Keuringsverslag van een elektrische laagspanning- en zeer lage spanningsinstallatie

NIET CONFORM

Straatnaam Snepstraat
Huisnummer 53
Busnummer
Postcode 9160
Gemeente Lokeren
Land België

Controlebezoek van een oude huishoudelijke elektrische installatie van een wooneenheid bij verkoop op vraag van de verkoper volgens (KB 08/09/2019) - AREI Boek 1- 8.4.2. en 8.2.1. en 4.2.4.3.

Afbeelding schakel- en verdeelbord:

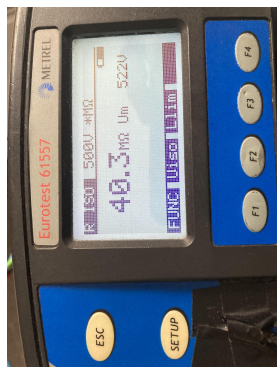
15.03 Verdeelbord is niet van klasse I of II. (Boek 1 Onderafdeling 5.3.5.1.A.)

15.05 De deur en/of afschermplaat van het schakelbord dient (terug)geplaatst worden. Aanraking van onder spanning staande delen mogelijk. (Boek 1 Afdeling 5.1.4. en 5.3.5.1.A. en 4.2.2.3.)

15.07 Verdeelbord dient vervangen te worden, de beschermingsgraad tegen rechthoekse aanraking is onvoldoende. (Boek 1 Onderafdeling 4.2.2.3.)

15.09 De genaakbare, naakte onder spanning staande delen zijn onvoldoende afgeschermd. (Boek 1 Afdeling 5.1.4. en 4.2.2.3.)

15.14 Een alpolige scheidingsschakelaar is te voorzien om bord volledig spanningsloos te kunnen zetten. (Boek 1 Onderafdeling 5.3.5.1.B. en nota)

16.01 Een verzegelbare differentieelstroombeschermingsinrichting dient geplaatst te worden aan het begin van de installatie. (Boek 1 Onderafdeling 4.2.4.3.)

17.09 De geplaatste vermogensschakelaars mogen niet gebruikt worden in huishoudelijke installaties. (Boek 1 Onderafdeling 5.3.5.5.e.)
